# Urgent Field Safety Notice (Comunicazione di sicurezza urgente)

**Nome commerciale del prodotto interessato:** Aptio Automation

**Identificatore FSCA:** FSCA – AP2 – 202303 - 03

Data: 10 marzo 2023

*Immagine 1: posizione della porta dello smistatore*

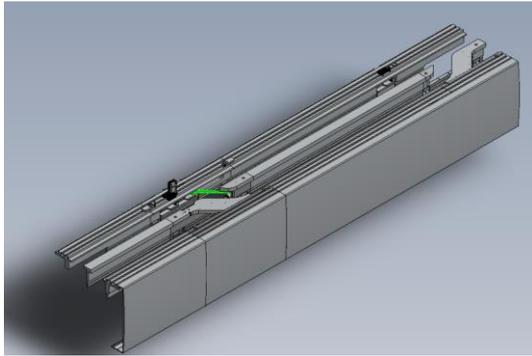
Per evitare che si presenti la problematica descritta, Inpeco raccomanda di ispezionare visivamente ogni giorno le porte all'ingresso della corsia del buffer dei moduli interessati (fare riferimento all'immagine 1) per verificare che:

Se l'ispezione visiva non ha esito positivo, contattare il supporto tecnico locale per assistenza prima di utilizzare i moduli dell'automazione interessati per analizzare i campioni.

*Immagine 2: aspetto dello smistatore*

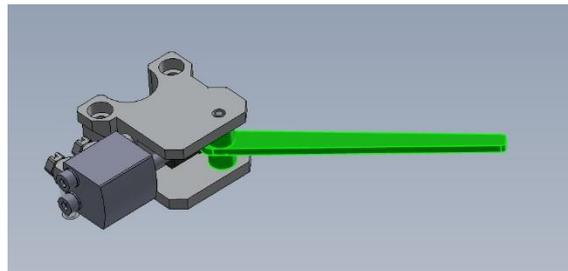
- non vi siano ostruzioni che impediscano la corretta attivazione e il movimento dello smistatore;
- lo smistatore risulti intatto, fare riferimento all'immagine 2;
- la posizione dello smistatore sia allineata ai profili quando deve smistare una provetta, fare riferimento all'immagine 3; le provette che devono essere indirizzate dal modulo vengano smistate in modo fluido, senza blocchi mancanti o parziali del carrier.
